改善箇所説明図

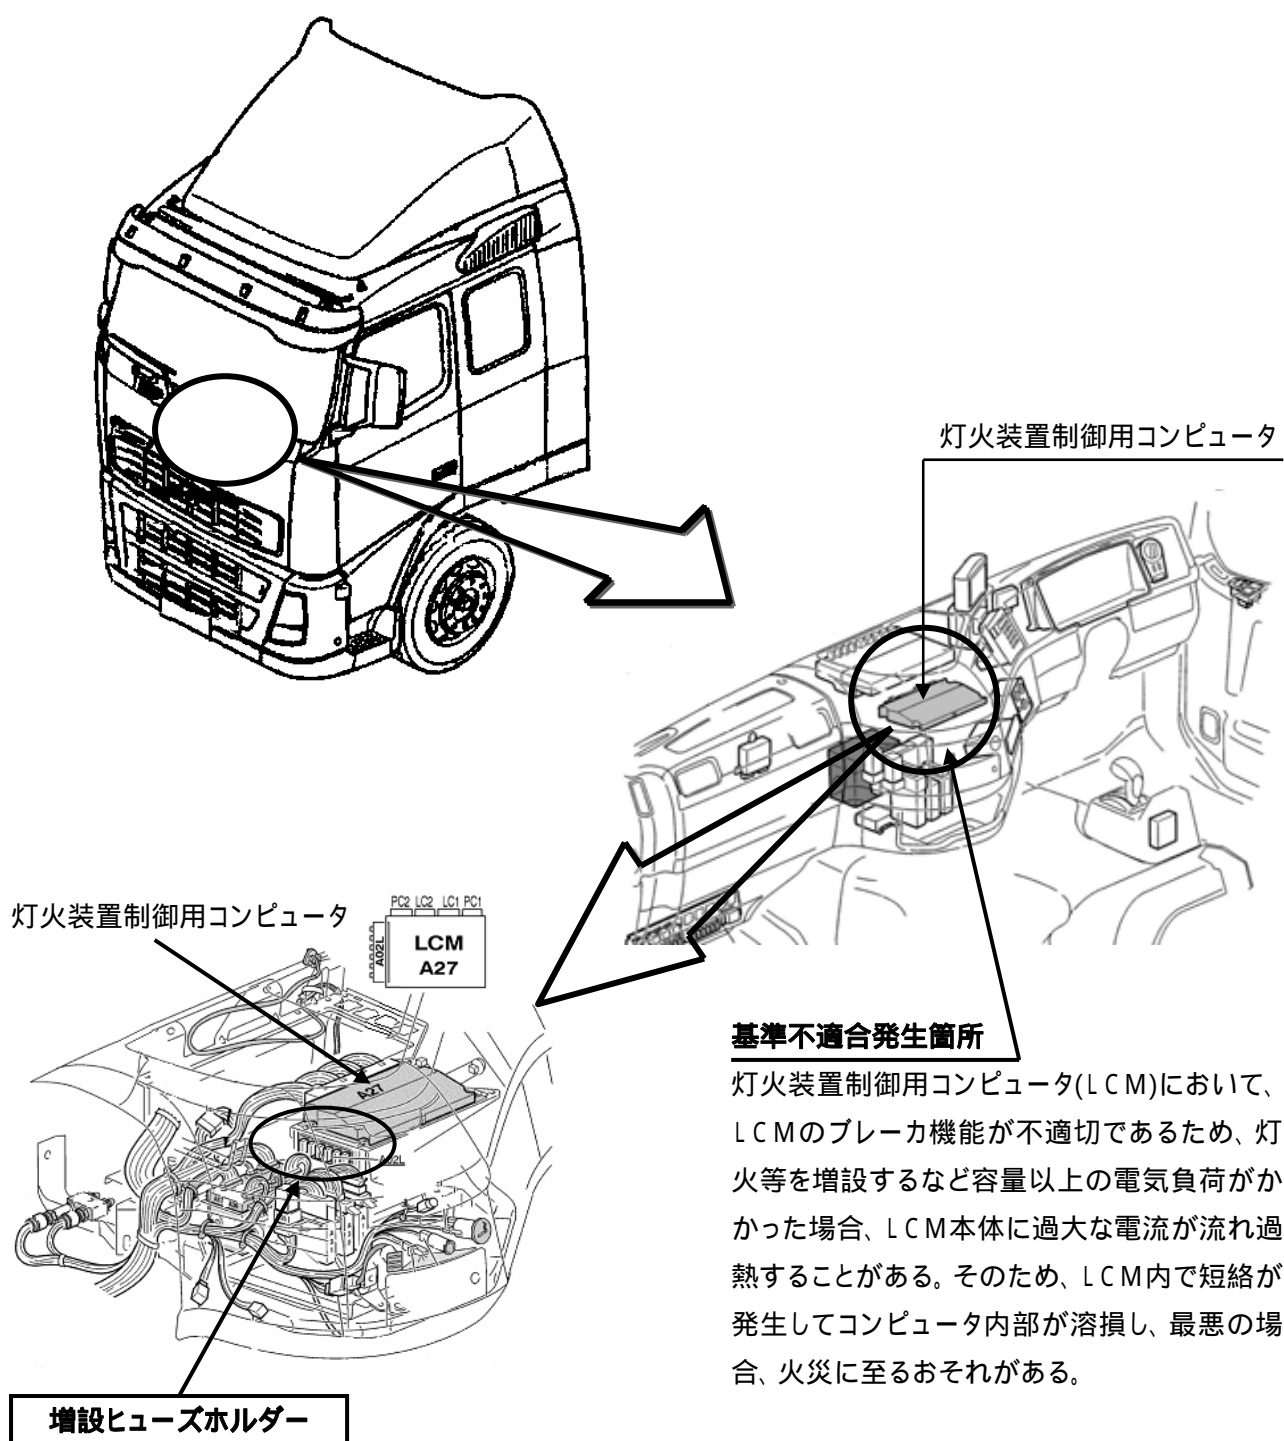
基準不適合発生箇所

灯火装置制御用コンピュータ(LCM)において、LCMのブレーカ機能が不適切であるため、灯火等を増設するなど容量以上の電気負荷がかかった場合、LCM本体に過大な電流が流れ過熱することがある。そのため、LCM内で短絡が発生してコンピュータ内部が溶損し、最悪の場合、火災に至るおそれがある。

改善の内容

全車両、当該コンピュータ供給電源回路にヒューズを増設する。

識別: 対策作業終了車両には、ヒューズ/リレー・センター・カバーにヒューズ位置表示ラベルが貼付されている。(右写真の矢印部)
